## Nachrüstung Entstörfilter

### Montageanweisung:

Technischer Stand: 02.07 2016

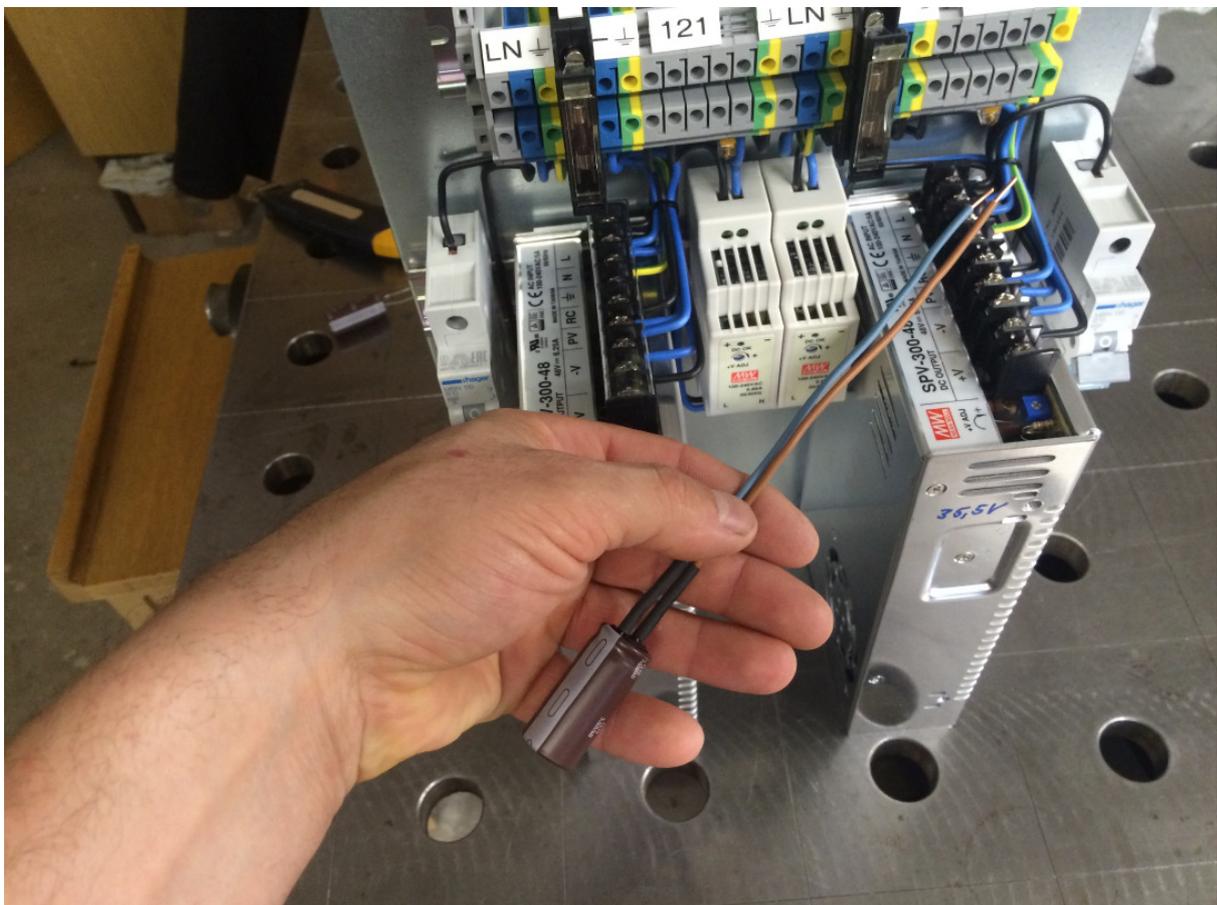
Auf Grund äußerer Einflüsse kann das Steuersignal der Eingangsverstärker zur Lichtregulierung gestört werden. Wenn ein flackern des Lichtsystems auftritt ist ein Entstörkondensator  $100\ \mu\text{F}$  einzubauen.

Der Anschluss des Kondensators erfolgt mit Minus (Farbe blau) an -V und Plus (Farbe braun) an Eingang PV des Netzgerätes.

Eine weitere Störung des Eingang durch fremde Einflüsse wird so verhindert.
